## 基本計画(素案)へのご意見について

## 1. 基本計画(素案)に対する質問・意見等

表 1 基本計画素案への質問・意見等に対する対応

図 1 治水地形分類図

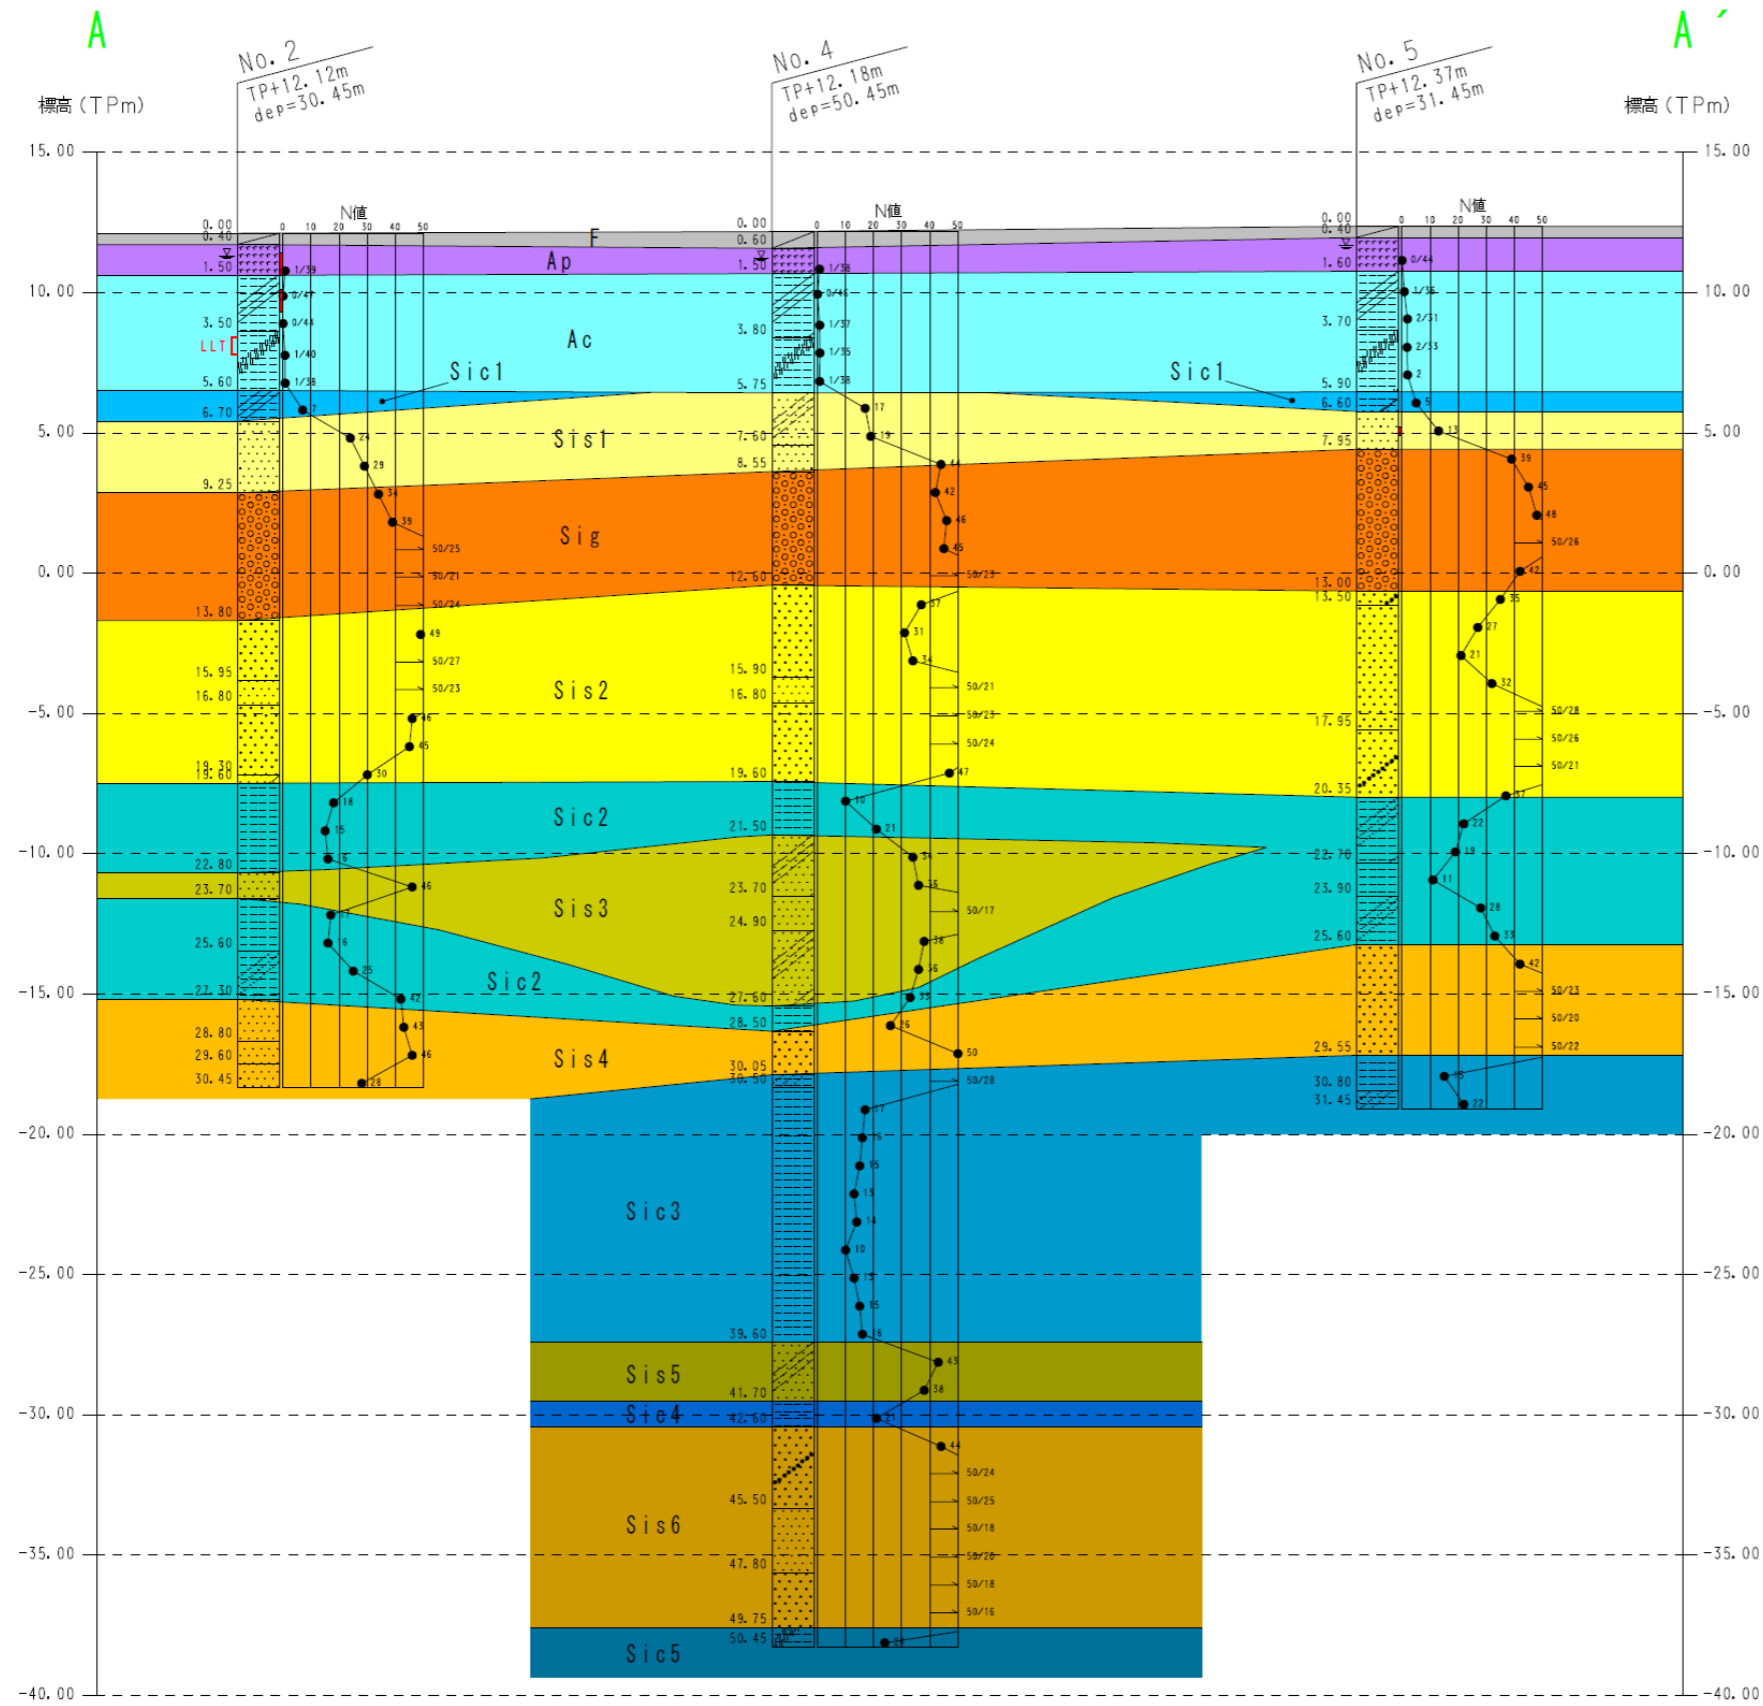
No	頁	質問・意見	対応
1	9	図 2.2 本組合におけるごみ処理の流れ 焼却灰とばいじんの資源化は「セメント資源化」と表現してはどうか。 可燃ごみと粗大ごみは全量が資源化で、埋立処分は全くないということか。	焼却灰とばいじんの資源化について、「セメント資源化」と記載する。 現施設の処理工程においては、粗大ごみの破砕物は分別が難しいため全て焼却処理を行い、セメント原料として資源化している。 P16、図2. 3については、粗大・不燃ごみ処理施設とプラスチック資源化施設から発生する不燃残さについての記載が漏れていたため、追記する。
2	14	2)可燃ごみ処理における補助的な施設の検討 補助的な施設の検討について、どんな施設の検討を行ったのかを明記していただきたい(きちんと議論していないと誤解している方がいるため)。	検討対象施設について記載する。 また、表 2.6 において固形燃料化を「主要な施設」に分類していたが、建設検討委員会での検討を踏まえ、「主要な施設/補助的な施設」と修正する。 なお、資料編についても本編と合わせてパブリック・コメントで参考資料として添付するため、詳細な検討内容は資料編参照のままとする。
3	14 15	(2)整備対象施設の検討 1)可燃ごみ処理施設以外の施設の検討、2)可燃ごみ処理における補助的な施設の検討とあるが、主要施設の検討がない中で、3)整備対象施設と続くため、項目立てに違和感がある。	(2)整備対象施設の検討の見出しの後に、「現施設も所有している可燃ごみ処理施設及び粗大ごみ処理施設については、処理継続のため、新施設においても整備することとする。これらの施設以外について、整備対象施設を検討した。」と追記する。
4	16	図 2.3 新施設のごみ処理の流れ 剪定枝について、地域還元の下に「堆肥化」と記載してはどうか。	ご意見及び建設検討委員会の検討結果を踏まえ、地域還元の下に「堆肥化・チップ化」と記載する。
5	17	図 2.4 建設予定地周辺の状況 建設予定地について、地図上の線引きが異なっているのではないか。	誤りであったため、訂正する。
6	19	図 2.5 地形の状況 画像が不鮮明で谷底平野(Ⅰ)と(Ⅱ)、被覆砂丘、湿地などの区別が分からない。	昭和51年3月発行の図面であり、出典元のデータの解像度も高くないため、図 1 に示す別図(治水地形分類図)で差し替える。なお、差し替えに伴い本文等も修正する。

図 2 想定地質断面図

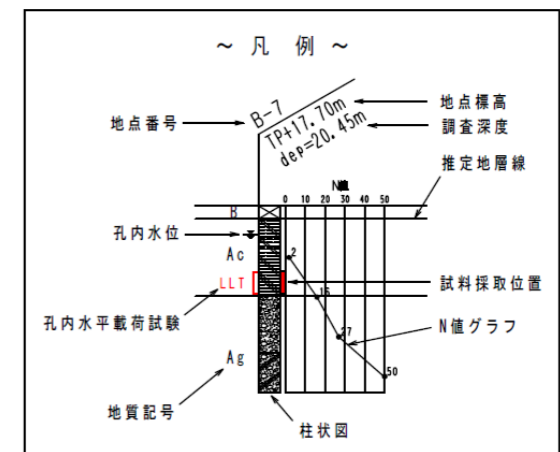
No	頁	質問・意見	対応
7	20	4)地盤状況 ボーリング柱状図を載せられないか。	図 2 に示すボーリング柱状図を掲載する。
8	20 97 112	表 2.9 ユーティリティ条件 井戸水の項目に「井戸の整備を検討する。」とあるが、後ろの方(p.97やp.112)では井戸水を使用する記述がある。井戸に関する記述について、全体で整合性をとる必要がある。私は、井戸の整備を基本とすることで良いと考える。	p.20 の文章は、p.97 に合わせて「井戸の整備を基本とする」と修正する。
9	21 141	1)搬出入ルート 「搬出入」や「入退場」は、「搬入出」としたほうがよいのではないか。	ご指摘を踏まえ、修正する。
10	21	図 2.6 建設予定地周辺の道路状況 固有名称に誤字がある。 (現地立て札で再確認した。) 誤)西浦用水 正)西裏用水	誤りであったため、訂正する。
11	21	1)搬出入ルート 2段落目「周辺には国道 17 号」とあるが、図 2.6 には国道 17 号の記載がない。	ご指摘を踏まえ、図に記載する。
12	29	図 3.2 ごみ排出量の推移(構成市町全体) 年度ごとの合計値を棒グラフの上部に記載できないか。	年度ごとの合計値を追加する。
13	30	表 3.1 構成市町のごみ排出量の推移 鴻巣市の家庭系ごみの合計に、有害ごみ等の数値が含まれていないのではないか。	ご指摘のとおり、有害ごみ等が含まれていなかったため、訂正する。
14	33	重要ポイント 1段落目「建設検討委員会では、…検討していたが、…考慮し、構成市町村の一般廃棄物処理基本計画に示される目標値か目標値よりも小さい値を採用した。」について、下線部の表現がおかしいのではないか。 推計値と目標値を比較して、小さい値を採用したのであれば、「目標値か、または、目標値よりも小さな値(トレンド推計値)を採用した。」ということか。	目標値よりも小さい値には、トレンド推計値だけでなく、表 3.3※4 に示すとおり家庭系可燃ごみの調整した値も含まれるため、このような記述とした。 ただし、調整した値の説明が表 3.3 の注釈以外にないため、本文中に明記するように修正する。

図 4 【訂正】二酸化炭素排出量の算定結果(全体)

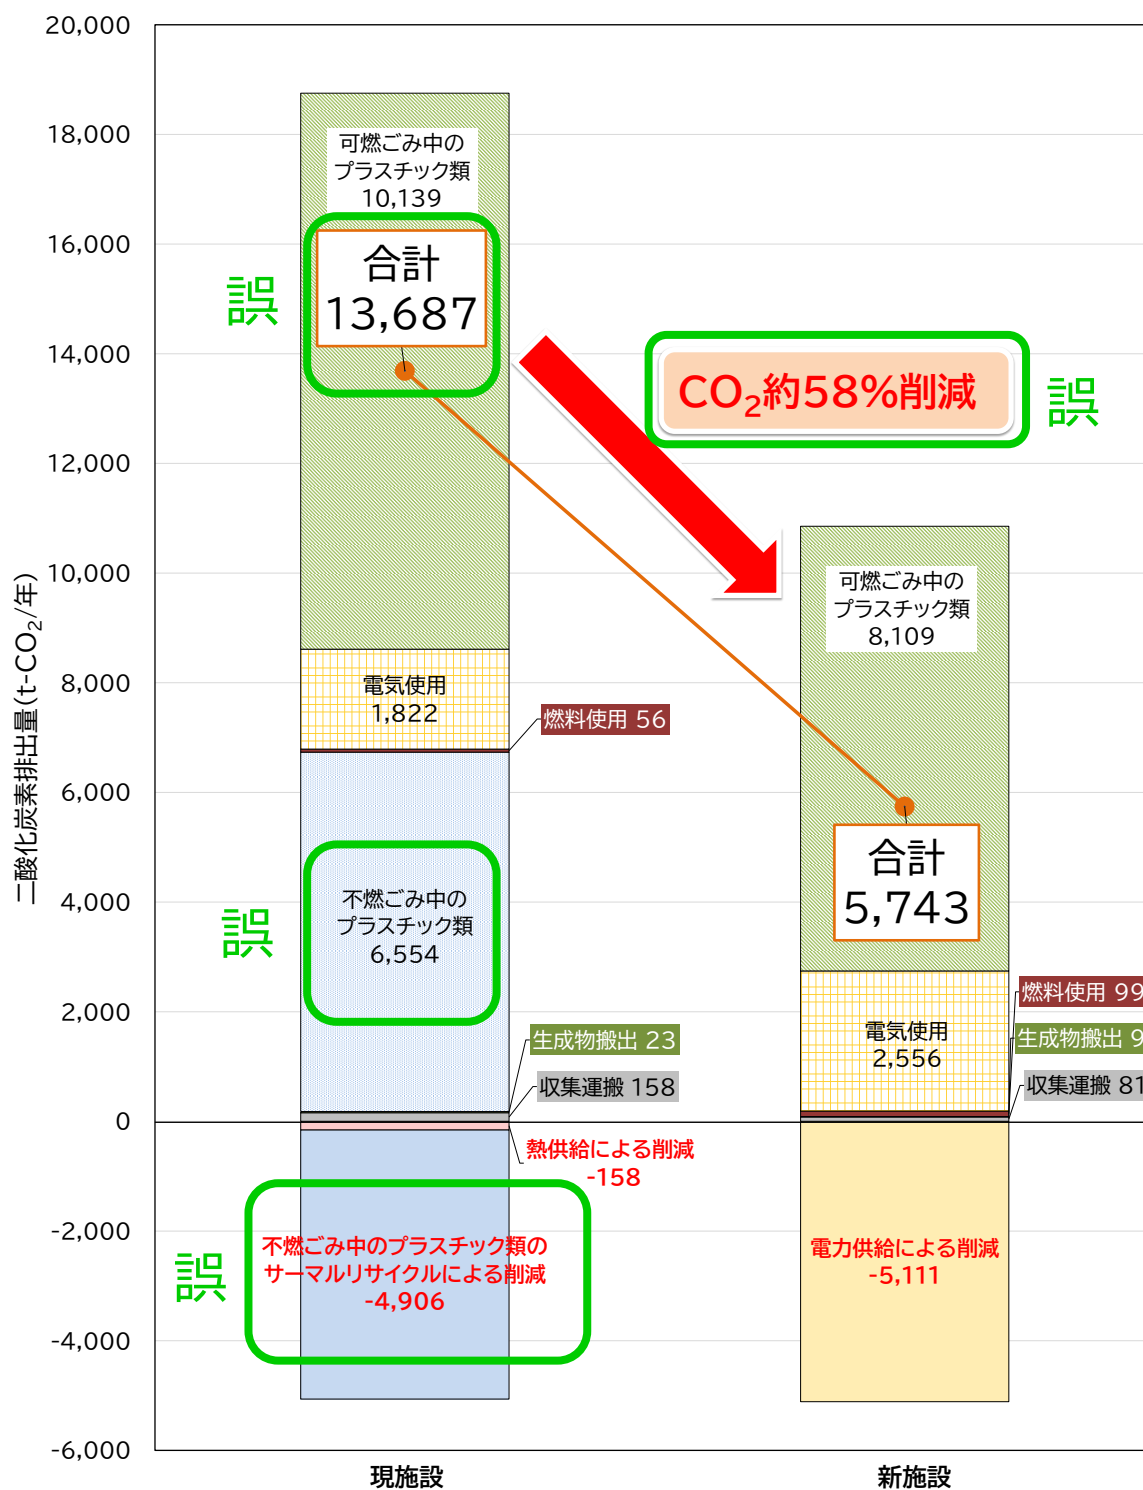
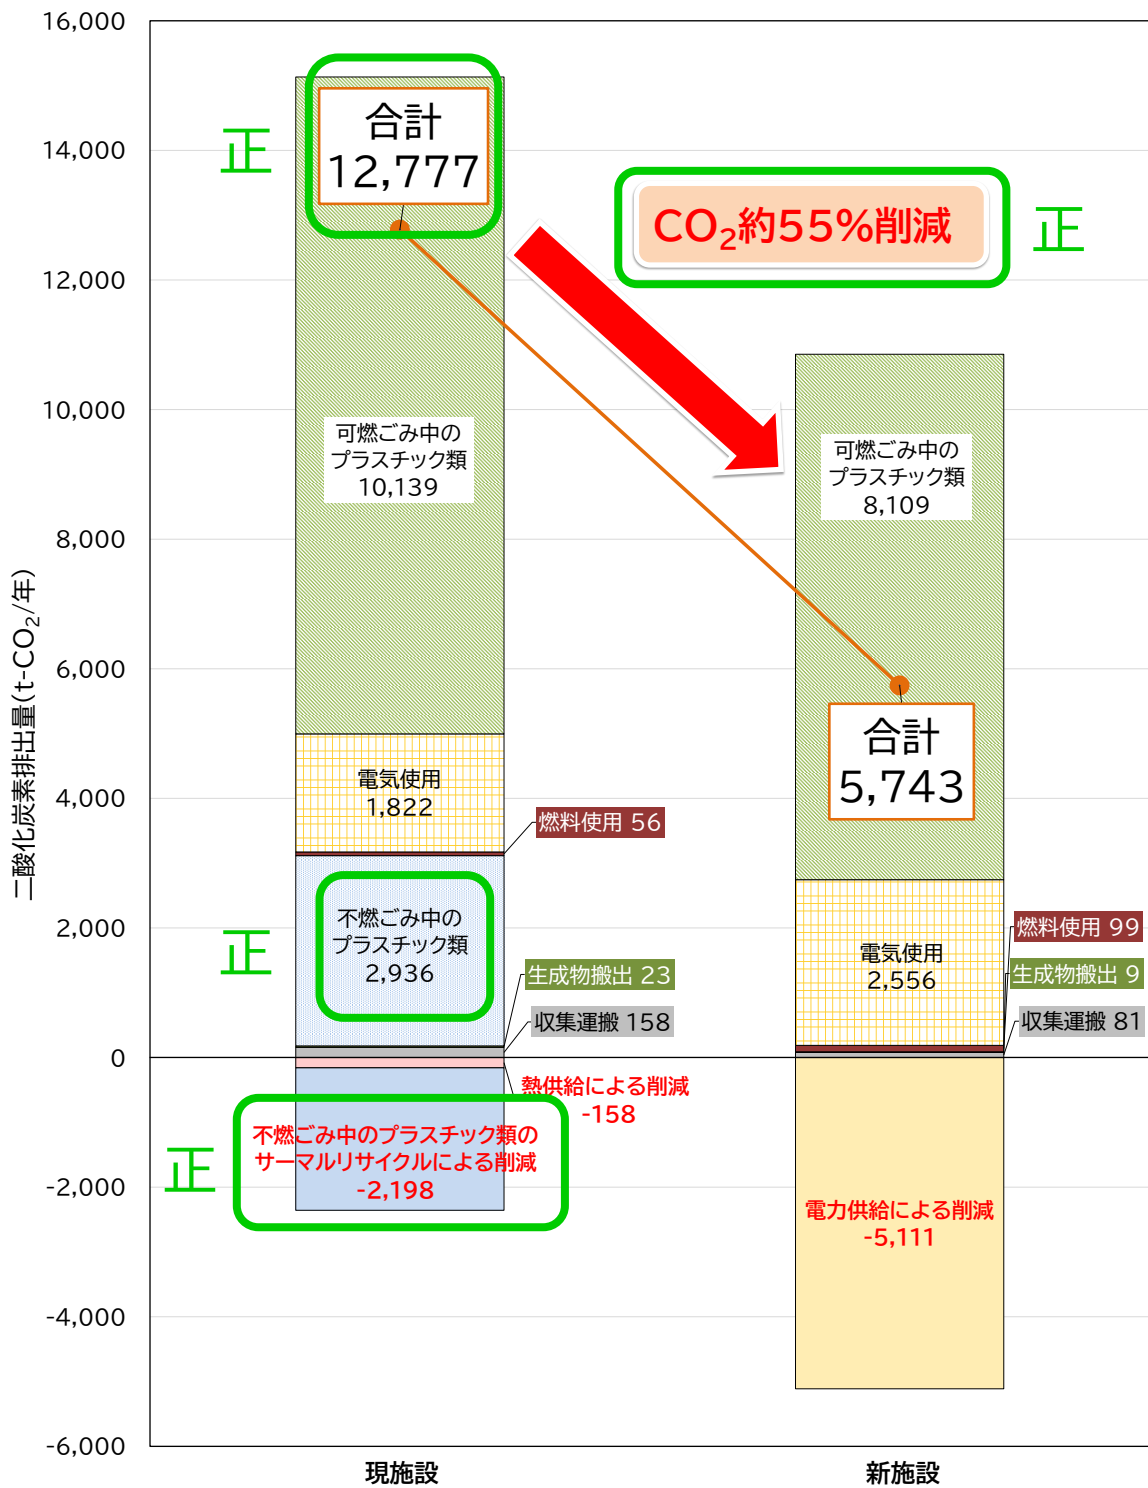
- ①基本計画素案(p.79 ほか)において、現施設と新施設の二酸化炭素排出量の算定し、両者を比較した(図 3)。
- ②しかしながら、本来乾燥ごみベースで試算するべき不燃ごみ中のプラスチック類の量が、湿潤ごみベースとなっていたため、不燃ごみ中のプラスチック類に係る試算において、正しい数値が算出できていなかった(表 2)。
- ③正しい算定結果を表 3 及び図 4 に示す。
- ④新施設を整備することによる二酸化炭素排出量削減の効果は約 55%となる。
